**AVIS RELATIF À LA PROTECTION
CONTRE LES EVENTUELS EFFETS NOCIFS ET NUISANCES
PROVOQUÉS PAR LES RAYONNEMENTS NON IONISANTS
GÉNÉRÉS PAR DES ANTENNES ÉMETTRICES STATIONNAIRES**

Commune : NIVELLES - Exploitant : ORANGE

Référence exploitant : 161W1_1/ 30048W1_1/ 40048W1_1/ 50048W1_1

Rapport n° 3030 / 2025

Figure 1 : Vue en plan des lieux de séjour et des points de contrôle

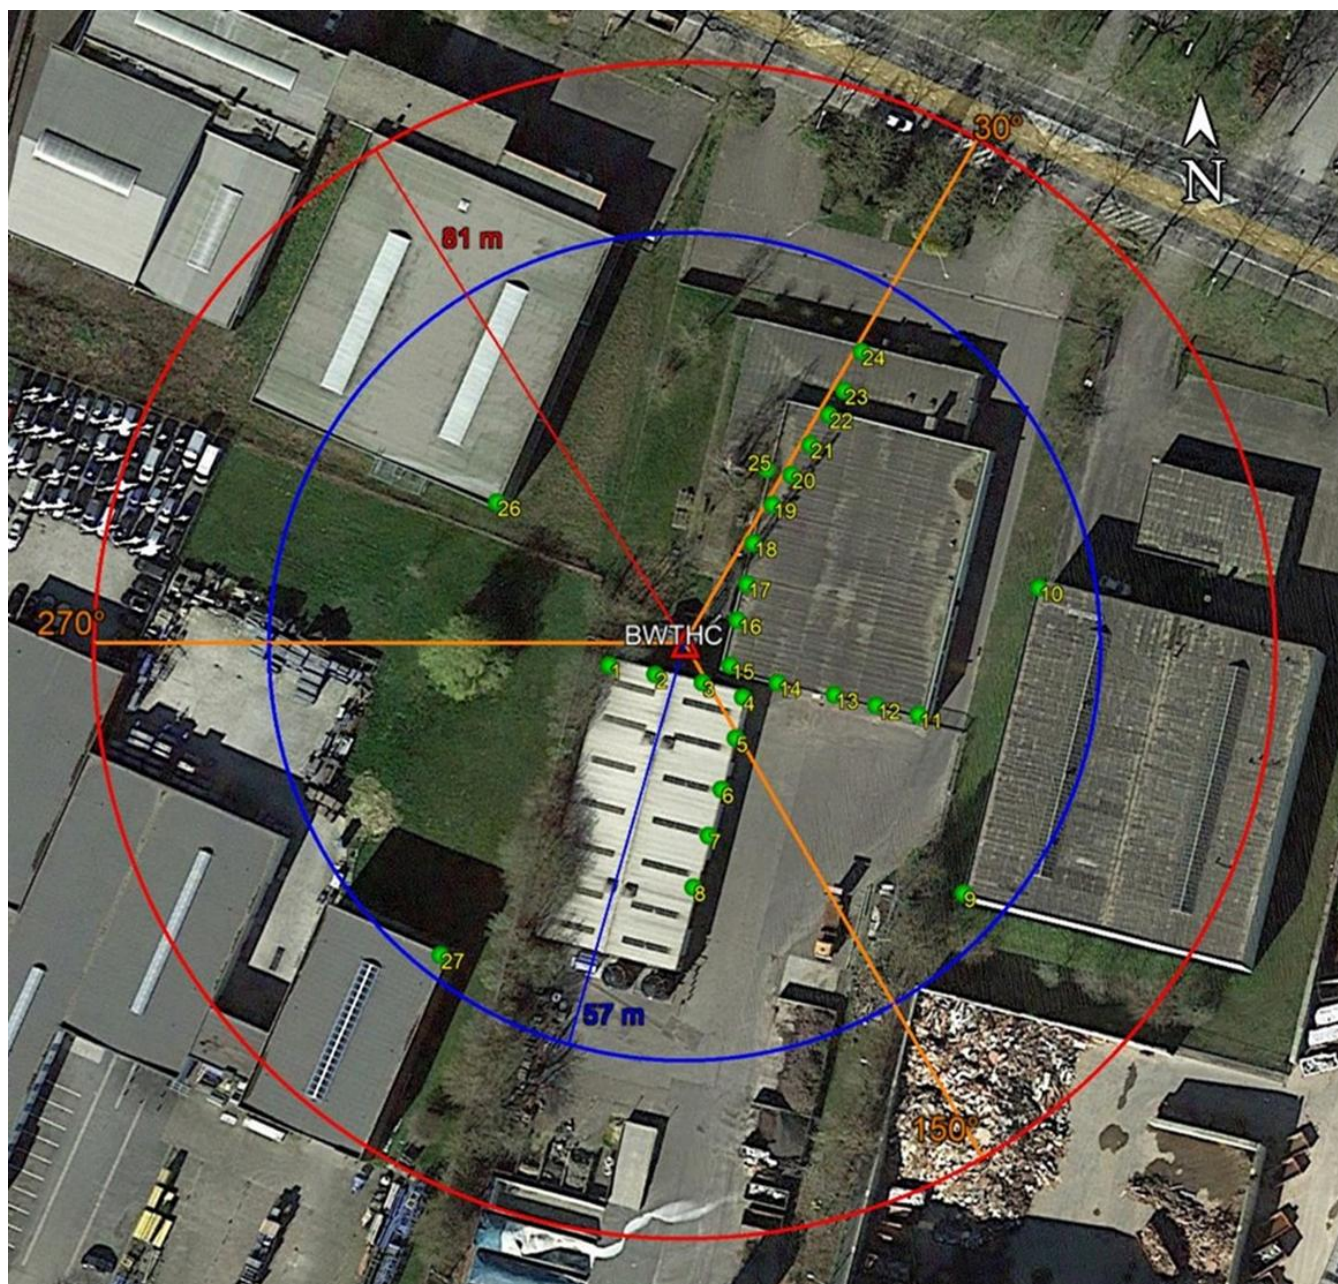
Les fréquences d'émission, la puissance rayonnée par chacune des antennes et leur gain permettent de déterminer le rayon de la zone à analyser. Tout dépassement de la limite par installation est exclu en dehors de cette zone. Le tableau 2 reprend les 35 LS² pour lesquels l'indice d'exposition est le plus élevé. Les différentes colonnes indiquent :

- le numéro du point de contrôle repris sur un des plans de la figure 1;
- le numéro du LS dans lequel se trouve le point de contrôle de la 1^{ère} colonne ;
- l'atténuation d'obstacle prise en compte pour le calcul de l'indice d'exposition dans le LS ;
- le résultat du calcul de l'indice d'exposition.

En ce qui concerne les antennes de l'installation mentionnées dans le tableau 1, la distance maximale à laquelle la limite pourrait être atteinte, à l'extérieur, est égale à 79,0 m. S'il n'y a pas de LS à une distance inférieure, les antennes respectent forcément la limite d'immission.

Dans le cas des LS situés à l'intérieur des bâtiments, une atténuation d'obstacle est prise en compte et il en résulte que la distance maximale à laquelle la limite pourrait être atteinte se réduit à 56,3 m.

Les résultats de l'évaluation décrite au paragraphe 4 indiquent que les antennes émettrices stationnaires de l'installation faisant l'objet du présent avis ne produisent pas, dans un lieu de séjour, un rayonnement électromagnétique maximum supérieur aux limites fixées à l'article 4 du décret.
